INFORME DE HITO DE CONTROL
N° 991-2026-CG/GRSM-SCC

**OBRA: “MEJORAMIENTO DEL SERVICIO DE
TRANSITABILIDAD DEL CAMINO VECINAL, EMP. PE-5N
(DV. YACUCATINA) – UTCURARCA – MACHUNGO – SAUCE,
DISTRITOS DE JUAN GUERRA, ALBERTO LEVEAU, SAUCE
Y PILLUANA, PROVINCIA DE SAN MARTÍN Y PICOTA,
DEPARTAMENTO DE SAN MARTÍN”, CON CUI N° 2454755**

**HITO DE CONTROL N° 14: ESTADO SITUACIONAL FÍSICO Y
FINANCIERO DE LA OBRA A FEBRERO DE 2026**

Imagen n.º 3
Ubicación de trabajos en tubería.

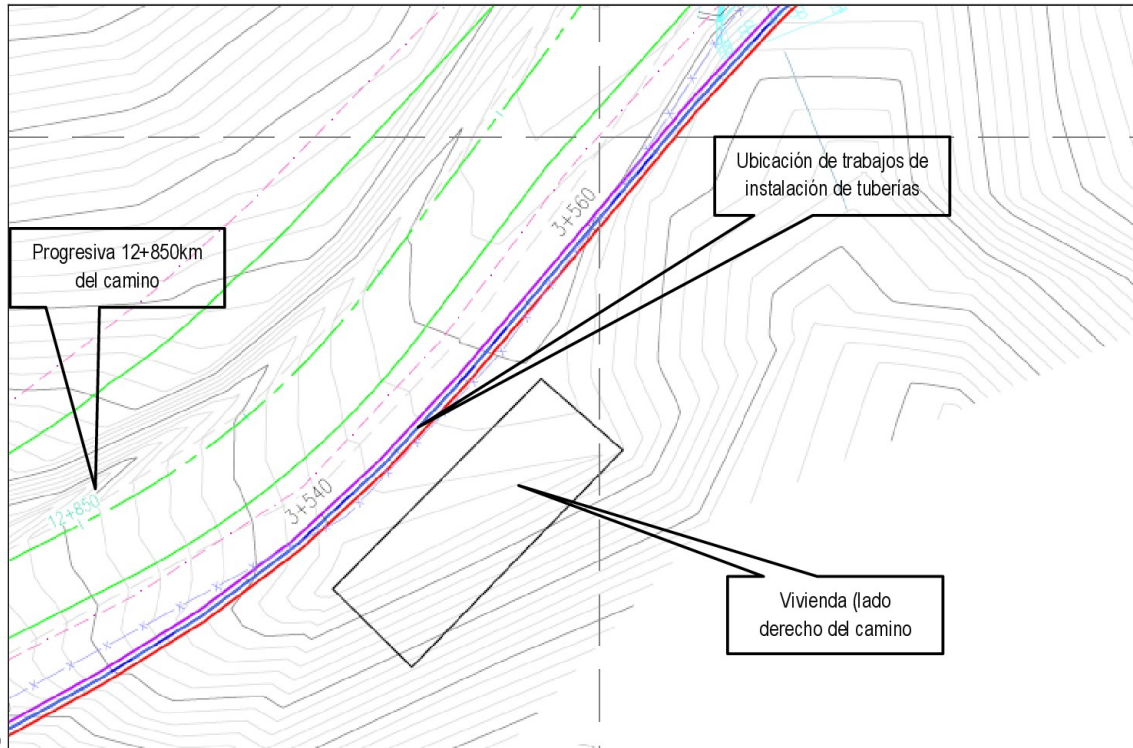
Durante la visita física realizada a la Obra, el 18 de febrero de 2026, se constató la instalación de tres (3) tuberías PVC de diámetros $\varnothing=38\text{mm}$, $\varnothing=110\text{mm}$ y $\varnothing=160\text{mm}$, trabajos que eran ejecutados por personal y equipo del Contratista en el lado derecho de progresiva 12+865km¹⁸ del camino vecinal.

Imagen n.º 4
Tuberías proyectadas y a deshabilitar en la progresiva 12+865km del camino vecinal.

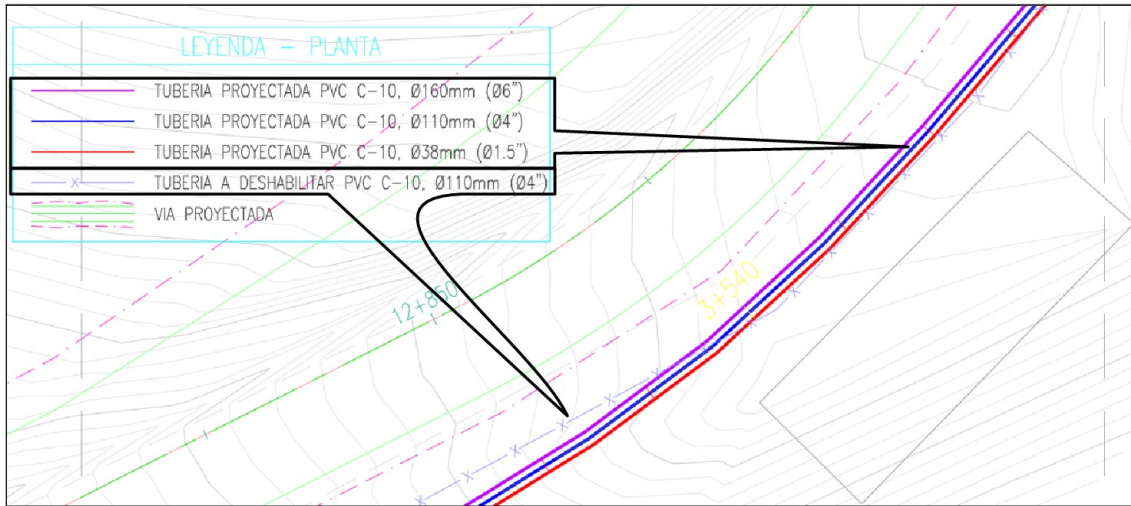
Por otro lado, de la revisión del expediente técnico de la prestación adicional de obra n.º 2, se advierte que la única tubería existente en ese tramo es de $\varnothing=110\text{mm}$ (4"), identificada en la lámina n.º 15/16 del plano ADI2-LC-PP-001 como "*TUBERÍA A DESHABILITAR PVC C-10, $\varnothing 110\text{mm}$ ($\varnothing 4$)*", es decir, se trata de una tubería preexistente que, como parte de la ejecución de la citada prestación adicional, será deshabilitada.

Por otra parte, el mismo plano muestra que en este tramo se proyectan instalar tres tuberías de diámetros $\varnothing=38\text{mm}$, $\varnothing=110\text{mm}$ y $\varnothing=160\text{mm}$, es decir, tuberías que serán ejecutadas como parte del adicional de obra n.º 2. A continuación se presenta la siguiente imagen:

Imagen n.º 5: Tuberías instaladas en la zanja, de diámetros 38 mm, 110 mm y 160 mm. Tubería existente en pared de zanja.

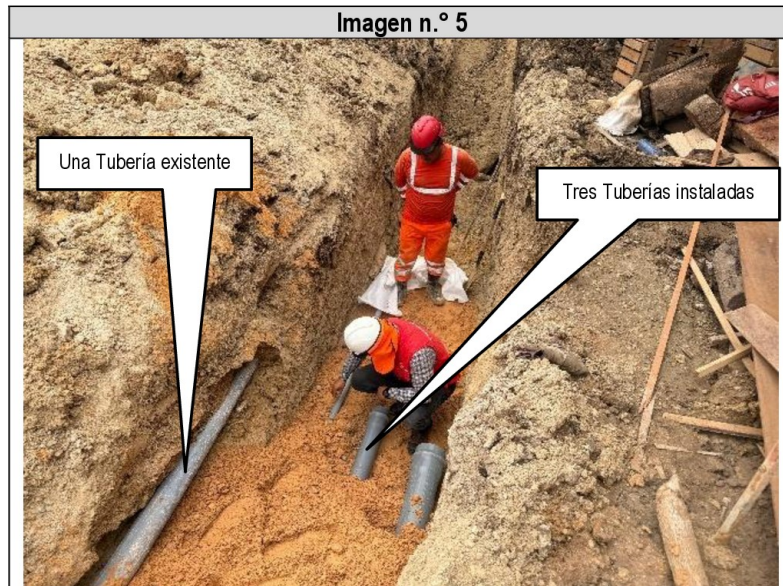
Lo descrito guarda relación con lo verificado en campo durante la inspección física realizada a la Obra. En la fotografía n.º 3 del “Acta de inspección física suscrita el 20 de febrero de 2026” se dejó constancia de la existencia de una tubería y tres tuberías instaladas cuyas dimensiones coinciden con los diámetros de las tuberías proyectadas en el adicional de obra n.º 2, tal como se muestra en la siguiente imagen:

Imagen n.º 14: Progresiva 19+700, zona de derrumbe sin estar señalizada.

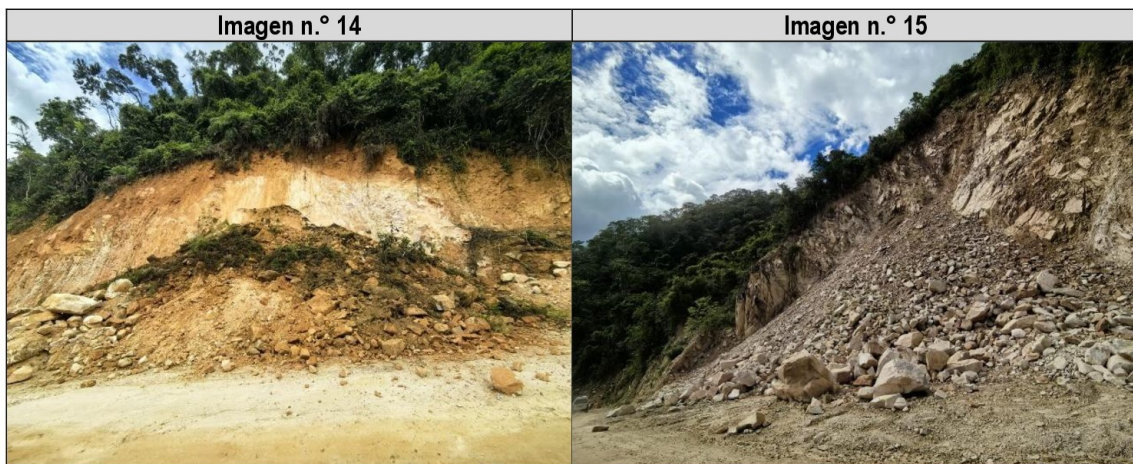
Imagen n.º 15: Progresiva 16+870, zona de derrumbe sin estar señalizada.

FOTOGRAFÍA N° 15

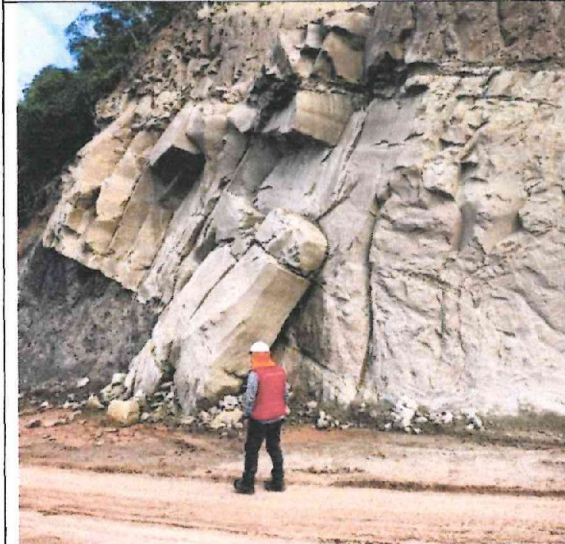
Desde la progresiva 16+300 hasta 16+630 (aproximadamente), se constató una zona de 300 metros de derrumbe de taludes con desprendimiento de rocas.

FOTOGRAFÍA N° 31

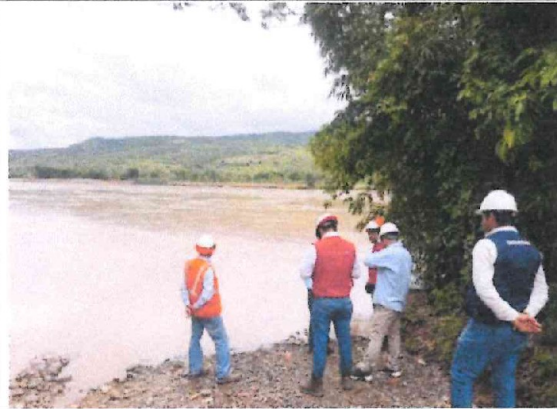
El 19 de febrero de 2016, se realizó la visita a las canteras n.º 4, 7 y 8, en compañía de representante de la Contratista y Supervisión, constatándose que las citadas canteras de río se encuentran sumergidas por las aguas del río Huallaga.

Cantera n.º 8 cubierta por el nivel del agua del río Huallaga; el acceso se ubica por la progresiva 6+000 aproximadamente.
